RESOLUCIÓN N° 002092 (24 SEP. 2024)

“Por la cual se resuelven unos recursos de reposición interpuestos en contra de la Resolución 1351 del 5 de julio de 2024 y se toman otras determinaciones”

Por medio de la Resolución 1351 del 5 de julio de 2024, esta Autoridad Nacional autorizó la modificación de la Licencia Ambiental otorgada mediante Resolución 1326 del 05 de agosto de 2020 (modificación 1 de la Licencia Ambiental del proyecto UPME 01 de 2013 (Soacha – Tequendama).

Figura 1 Ubicación de la plaza de tendido 2 sobre la unidad de cobertura de otros cultivos transitorios

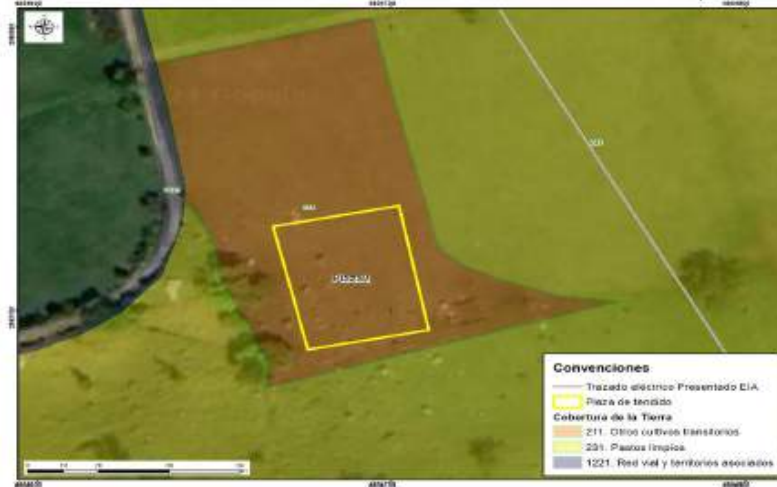
Conforme lo establecido en la zonificación del DMI, adoptada en la Resolución 1596 del 2 de junio de 2006, la plaza de tendido 2 se ubica dentro en una zona de producción y subzona agroforestal sostenible y una zona de protección absoluta. No obstante, tal y como se referenció en el complemento al EIA, dicha área se encuentra dentro de una cobertura de cultivos transitorios (Ver Figura 1 y Fotografía 1), razón por la cual, no es necesario realizar mantenimiento tipo rocería o aprovechamiento forestal. Al no realizarse estas intervenciones no se afectarán los valores de conservación de estas zonas establecidos en la zonificación del área protegida, según se observan en las siguientes imágenes:

Figura 3 Coberturas Plaza de tendido 9

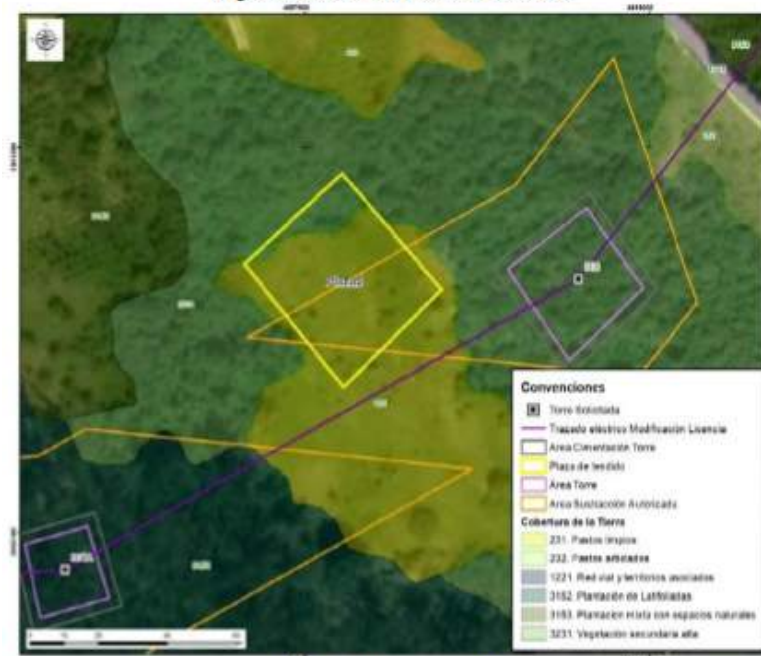
En consecuencia, el acceso Acc-307A-PT98 es necesario para acceder a la plaza con el fin de ejecutar las maniobras que hacen parte de la actividad del tendido. Con relación al argumento de ANLA de que el acceso se encuentra en un área no sustraída nos pronunciaremos más adelante en las consideraciones del acceso 307A-PT98.

En las siguientes figuras se presenta la cobertura actual de la plaza de tendido y el área donde se localiza:

Figura Cobertura Acc-306

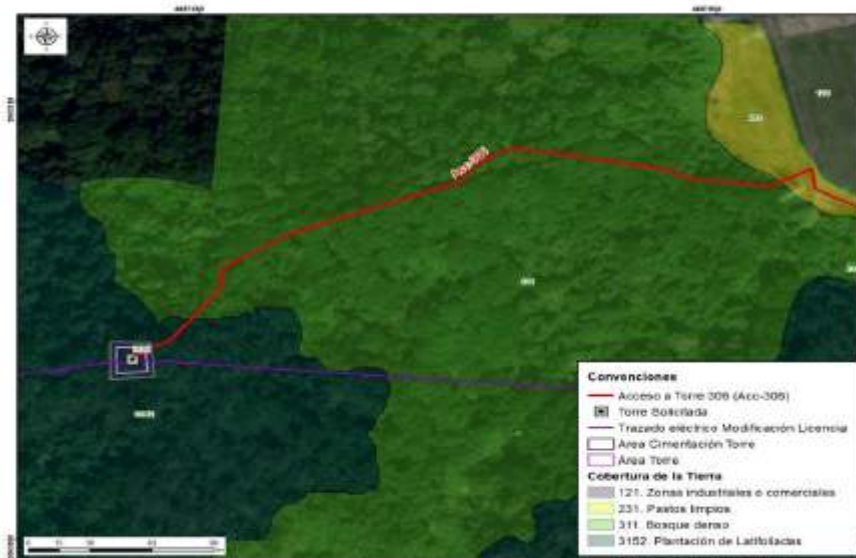
cobertura de bosque denso y de plantación latifoliadas que permite llegar al sitio de torre 306, tal y como se observa en las siguientes figuras.

Fotografía 8 Sendero peatonal existente Acc-306

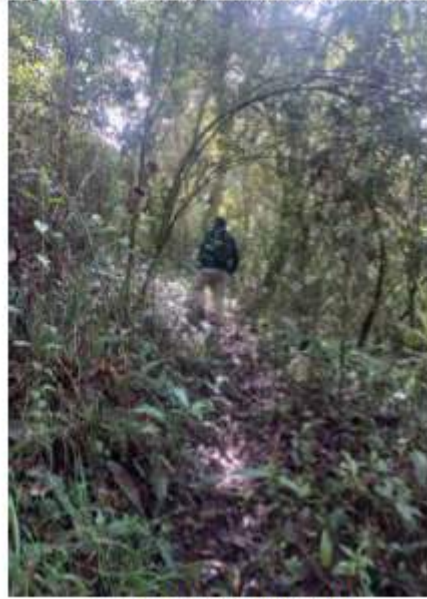
Cabe aclarar, que para los accesos que no son carreteables como senderos, caminos y zonas de pastos dentro de los predios, se realizará el acceso de forma peatonal y se utilizarán semovientes, en caso de ser necesario, para el transporte de material y equipos, acorde con lo mencionado en la página 14 del capítulo 3. Descripción del proyecto del complemento de EIA.

Figura 31 Acc-311 en la zonificación y sub-zonificación del DMI

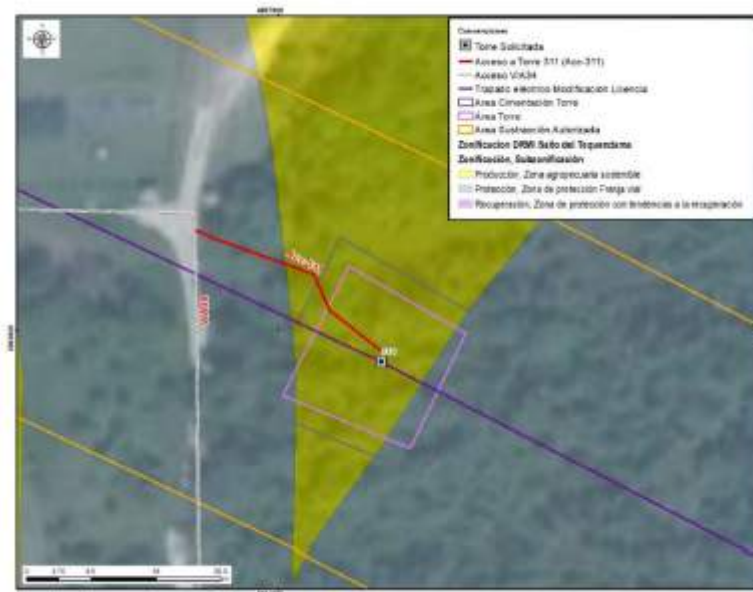
Respecto a lo mencionado por ANLA en sus argumentos en cuanto a la discrepancia entre lo evidenciado en la visita de evaluación y lo presentado en el MAG sobre la rocería planteada, se aclara que se realizarán actividades de mantenimiento tipo rocería, teniendo en cuenta las características mencionadas anteriormente y, por lo tanto, se considera que se presenta consistencia con lo reportado en el MAG. Al respecto, es pertinente aclarar que

Figura 33 Cobertura Acc-312

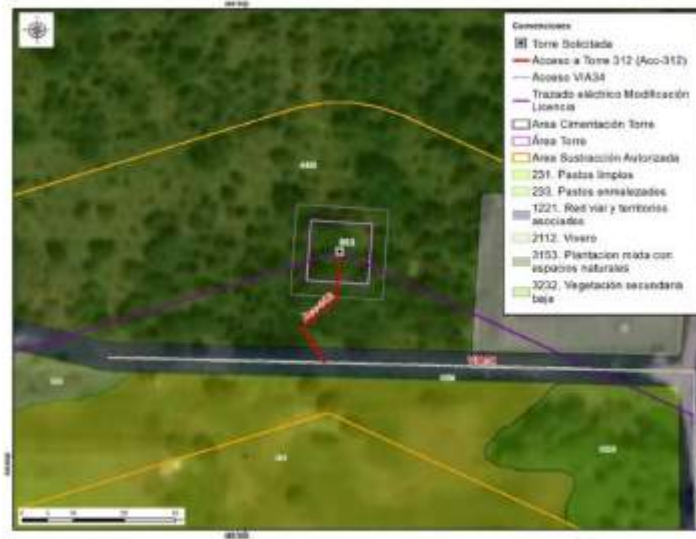
El camino/sendero ACC-312 se encuentra sobre cobertura de plantación mixta con espacios naturales, en el cual no es necesario tramitar el permiso de aprovechamiento forestal. Por el tipo de cobertura, tampoco se requieren actividades de mantenimiento tipo rocería, pues las características de la vegetación del acceso y el ingreso de los materiales y equipos para la construcción y montaje de la torre 312 se realizará de manera peatonal, como se menciona en la tabla 3-8 Descripción de accesos a sitios de torre del capítulo 3. Descripción del proyecto del complemento del EIA. Asimismo, la longitud es de aproximadamente 26.50m hasta el sitio de torre, razón por la cual, no se justifica un

Figura 34 Acc-312 en la zonificación y sub-zonificación del DMI

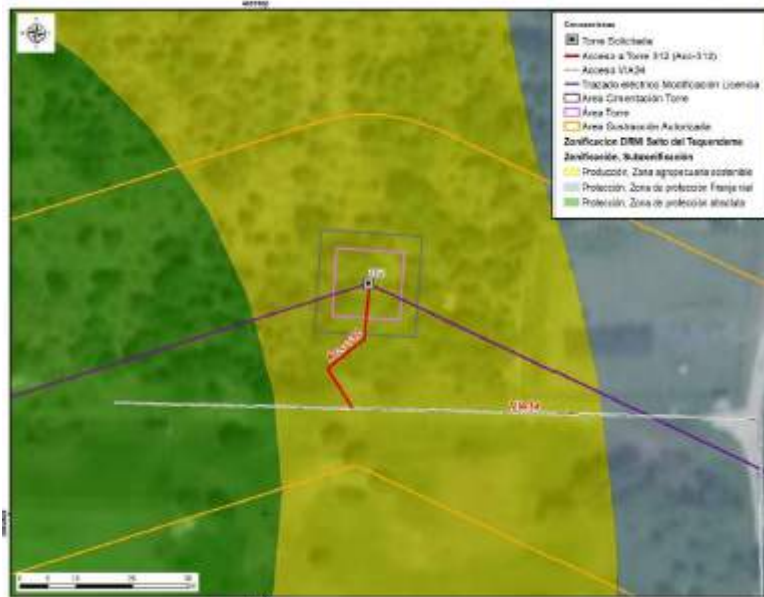
Adicionalmente, el camino/sendero se encuentra en zona de producción y subzona de agropecuaria sostenible acorde con lo establecido en la zonificación del DMI, adoptada en la Resolución 1596 del 2 de junio de 2006, por lo tanto, las actividades de construcción y el uso del acceso son puntuales sin que se generen impactos dentro de los objetos, usos, zonificación y valor de conservación del área protegida asociada al DMI de los Recursos Naturales Sector Salto del Tequendama – Cerro de Manjui, tal y como se evidencia en la siguiente figura.

Figura 1 Área de influencia total para el proyecto

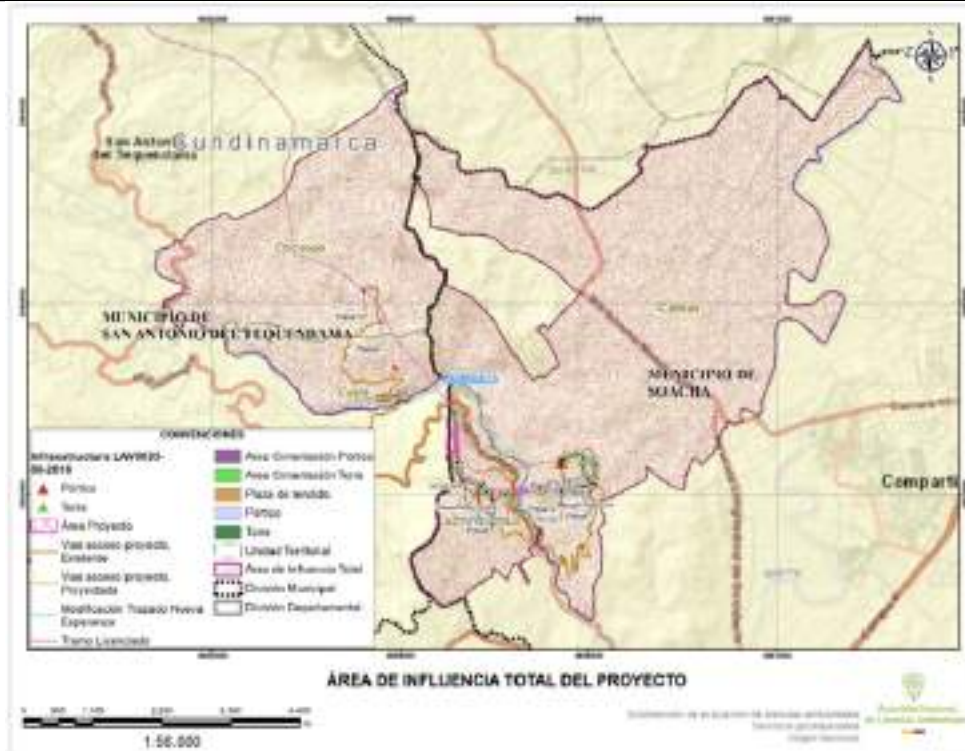
Frente a lo expuesto el Equipo Evaluador Ambiental de la ANLA, realizó la verificación de la información considerada en el concepto técnico 4703 del 05 de julio de 2024 que sirvió de sustento para emitir la Resolución 1351 del 5 de julio de 2024, en el cual señala que el área de influencia total del proyecto incorpora las Veredas San Francisco y Canoas en jurisdicción del municipio de Soacha; y veredas Cúcio y Chicaque en el municipio de San Antonio del Tequendama, como se presenta en la siguiente figura:
